JP "Vojvodinašume"
Petrovaradin,
Preradovićeva 2
Broj: 1256/1-1
Dana: 04.12.2015. god.

Na osnovu člana 63. st. 3. Zakona o javnim nabavkama, a po Zahtevu za dodatnim informacijama ili pojašnjenjima konkursne dokumentacije dostavljenog od strane zainteresovanog lica, kojim se traže dodatna pojašnjenja u vezi sa pripremanjem ponude po pozivu za podnošenje ponuda broj 96/15, objavljenom na Portalu javnih nabavki i internet stranici JP "Vojvodinašume" dana 20.11.2015. godine, za javnu nabavku dobara: **Potrošni materijal za radionicu za 2015. godinu** - po partijama, dostavljaju se sledeće:

Za partiju br. 3 - Bravarski materijal (brave, katanci, ključevi, šarke i dr.)

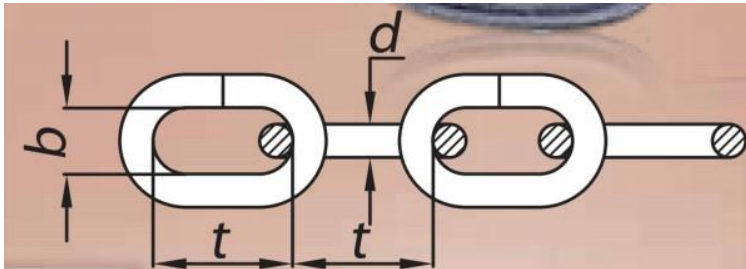
Za poziciju 1. – Da li se misli da je brava sa cilindrom ili bez cilindra?
Za poziciju 2. - Koja je dimenzija brave za metalna vrata?
Za poziciju 5. - Da li je u pitanju bravarska šarka FI 8 za varenje?
Za pozicije 7. i 8. – Koji je lanac na koturu u pitanju? Koji je FI lanca? Koje je veličine okce lanca?

Za poziciju br. 1. - Brava 6 - ca 90 mm sa cilindrom

Za poziciju br. 2. - Brava za metalna vrata 40 mm - sa valjkom i cilindrom

Za poziciju br. 5. - Bravarska šarka \varnothing 10mm x 80mm za zavarivanje

Za poziciju br. 7. - Lanci na koturu A-35 $d=3,5\text{mm}$ $t=18\text{mm}$ $b=6,3-7\text{mm}$ $L=30$ metara

Za poziciju br. 8. - Lanci na koturu A-80 $d=8\text{mm}$ $t=32\text{mm}$ $b=14,4-16\text{mm}$ $L=20$ metara
